## RELATÓRIO TÉCNICO REFERENTE À ANÁLISE DE PROJETO DE REGULARIZAÇÃO DO IMÓVEL LOCALIZADO NA RUA ADOLFO RÁDICE, Nº 75, LOTE 027 DO QUARTEIRÃO 069, COMITECO, INSERIDO NO PERÍMETRO DE ENTORNO DA SERRA DO CURRAL EM ÁREA CLASSIFICADA COMO APA01, ADE SERRA DO CURRAL

Corte da edificação mostrando extrapolação do limite altimétrico (vermelho) e altura de taludes de corte e aterro (verde).

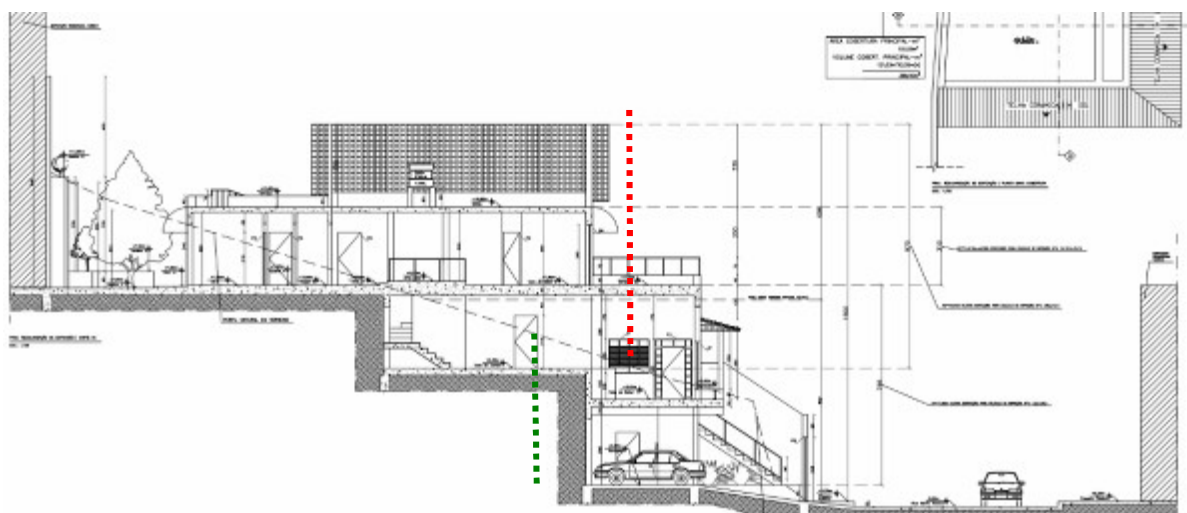
Além disso, a edificação chega a uma altura de 9,70 metros em seu ponto crítico, ultrapassando em 2,20 metros o limite de 7,5 metros definido pelo Conselho. A altura dos taludes de corte e aterro também é descumprida, atingindo cerca de 5 metros no ponto crítico, 2 metros a mais que o deliberado pelo CDPCM-BH. Outro parâmetro descumprido é a permeabilidade visual do gradil frontal. O ajardinamento do passeio também não foi atendido.

Fachada principal – Rua Adolfo Rádice. Fonte: Google StreetView, acesso em 06/07/2020.

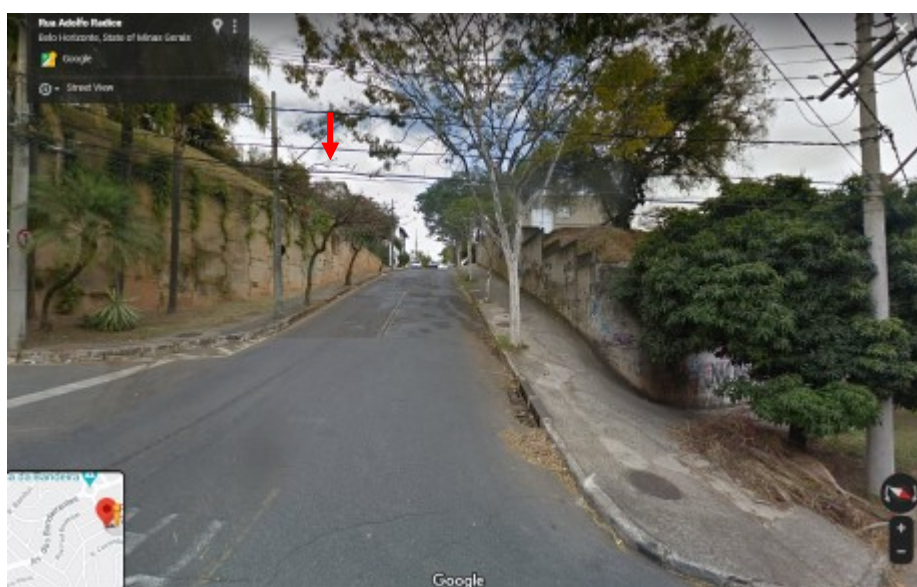
As imagens da edificação mostram que, em relação à visibilidade da Serra do Curral, não existe impacto decorrente da extrapolação da diretriz altimétrica. Em relação ao entorno imediato, esse impacto é pouco significativo. Trata-se de uma área em que a ocupação, conformada por outras edificações de tipologia e dimensões similares, já está consolidada.

Dessa forma, em virtude da impossibilidade de atendimento de todos os parâmetros descumpridos, a DPCA sugere o atendimento da permeabilidade visual e o ajardinamento do passeio, que são passíveis de adequação. O muro existente no fechamento frontal deve ser substituído por uma solução que atenda à permeabilidade visual nos termos da Portaria Conjunta SM-PU/SMC/FMC nº 003/2019.
